Opération d'aménagement de l'Orcod IN du Bas Clichy  
**Mémoire en réponse à l'avis de l'autorité  
environnementale sur l'étude d'impact de la ZAC**

Aussi, le présent mémoire apporte les réponses aux remarques et avis des services de l'Etat.

Figure 1 : Cartographie de l'infiltrabilité (source : SAFEGE)

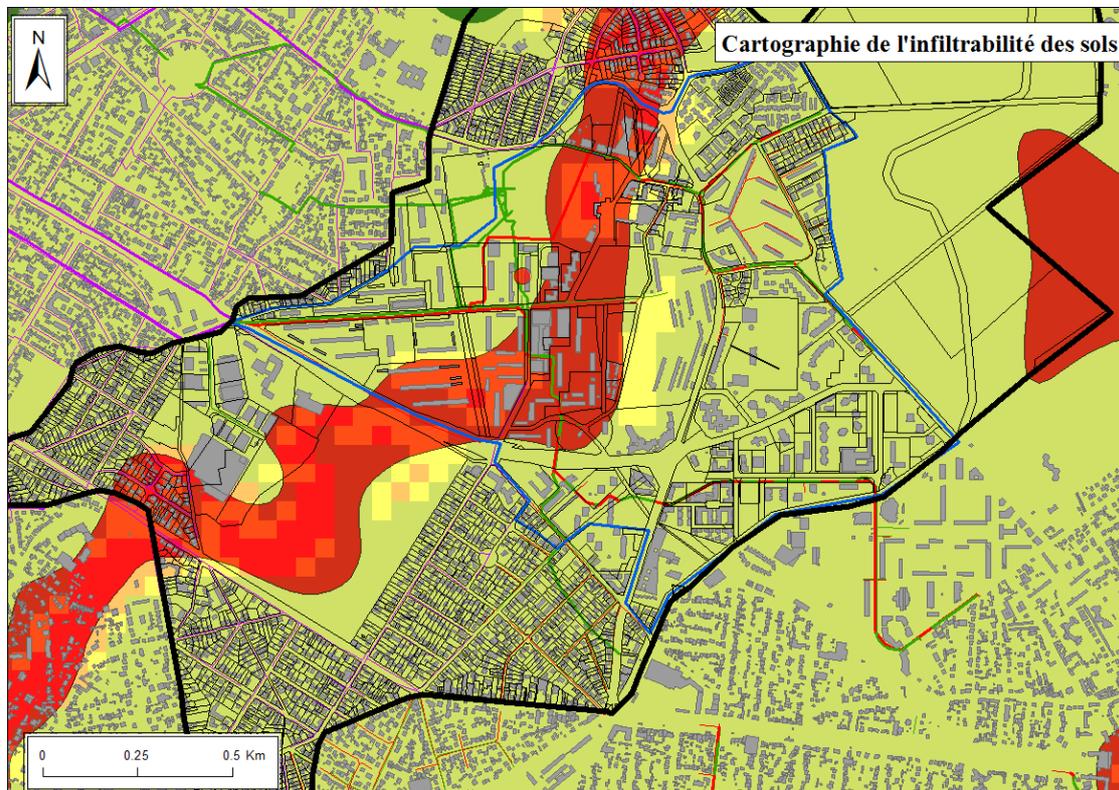
*« L'étude d'impact rappelle que plusieurs arrêtés de « catastrophe naturelle » ont été pris sur la commune (p 251) de l'étude d'impact). L'autorité environnementale considère cet enjeu comme fort d'autant que le projet d'aménagement prévu est susceptible de modifier les conditions de ruissellement sur un secteur concerné par une pente non négligeable (orientée vers le nord-ouest). L'autorité environnementale aurait à ce titre souhaité que les conditions actuelles de ruissellement (lames d'eau, sens des écoulements et conditions d'infiltration (les perméabilité) sur le site soient présentées sans attendre de réaliser le dossier loi sur l'eau »*

Comme demandé par l'Autorité Environnementale, il est toutefois possible de fournir dès à présent de premiers éléments relatifs au mode de gestion des eaux pluviales de la ZAC du Bas Clichy. Ces derniers sont présentés plus en détail dans une note relative « au volet eau » du projet, en Annexe 2 du présent mémoire en réponse.

La cartographie de l'infiltrabilité des sols permet de distinguer trois types de zones :

- 1 - Celles où l'infiltration est a priori **envisageable**,
- 2 – Celles où l'infiltration n'est a priori **ni souhaitable ni recommandée**,
- 3 - Et les secteurs où l'infiltration est à priori possible mais où une étude complémentaire est nécessaire.

Suite à l'analyse des risques naturels, les contraintes prises en compte sont le risque de retrait-gonflement des sols argileux, le risque de pollution du sol et de la nappe de par la proximité de sites et sols pollués ou potentiellement pollués et la pente du terrain.

La cartographie de l'infiltrabilité sur Clichy-sous-Bois a été calculée par le logiciel Arcgis est présentée sur la figure ci-après.
